Mission régionale d'autorité environnementale
PAYS DE LA LOIRE

Avis délibéré
sur les projets de mise en compatibilité
par déclaration de projet n°5 et 6
du plan local d'urbanisme intercommunal (PLUi)
de la communauté de communes des Coëvrons (53)

N° PDL 019128 / A PP et 019132 / A PP

Plan de zonage avant mise en compatibilité n°5 (extrait du dossier)

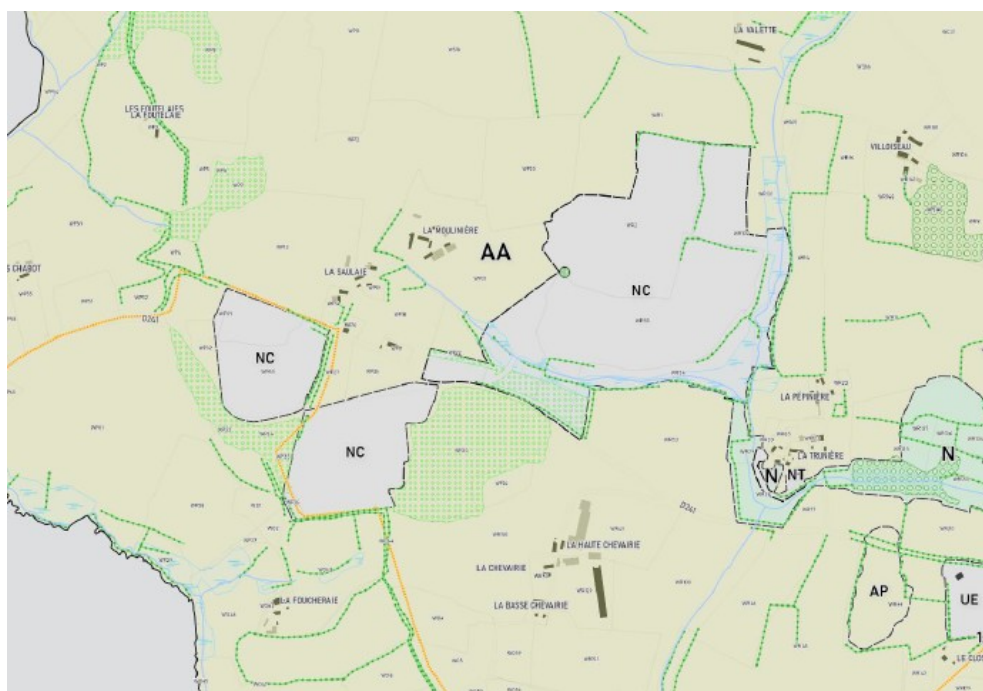
La MRAe signale la très mauvaise qualité (graphique, aplats couleurs, légende, ...) des extraits de plans de zonage avant et après mises en compatibilité du PLUi proposés page 30 du dossier de MEC-DP n°5 et page 27 du dossier de MEC-DP n°6, et censés présenter l'essentiel des évolutions portées par les présentes procédures. À défaut d'autres éléments au dossier, ces extraits sont repris sur les illustrations ci-dessous du présent avis.

Toutefois il apparaît, sur le plan de zonage après mise en compatibilité (présenté page 30 du dossier), que cette prescription graphique ne couvre quasiment pas les surfaces de zones humides identifiées au sud du site, ni totalement celles identifiées à l'est, restant ainsi très proche de la couverture proposée par le PLUi en vigueur.

Dans ce contexte, les zones humides identifiées au sein de la future zone NC ne seront pas protégées dans leur intégralité, disposition restrictive qui reste à mieux justifier.

Plan de zonage avant / après mise en compatibilité n°6 (extrait du dossier)

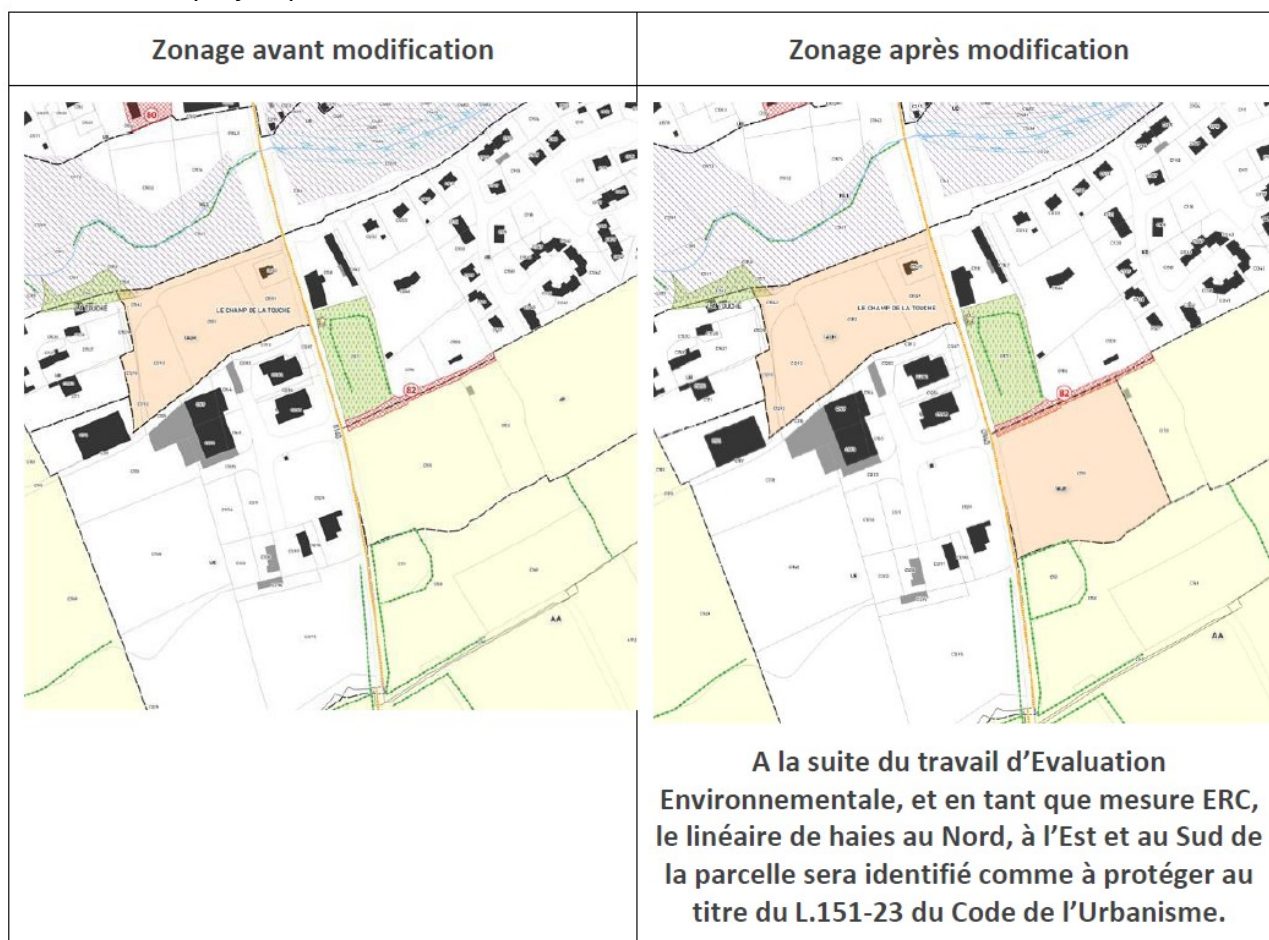
Toutefois, la prescription au règlement graphique n'est pas clairement traduite sur le plan de zonage après mise en compatibilité (présenté page 27 du dossier), et l'extrait fourni de l'OAP créée « La Touche extension », privé de légende, n'est pas explicite sur les mesures de plantation et de préservation de haies avancées (page 29 du dossier).
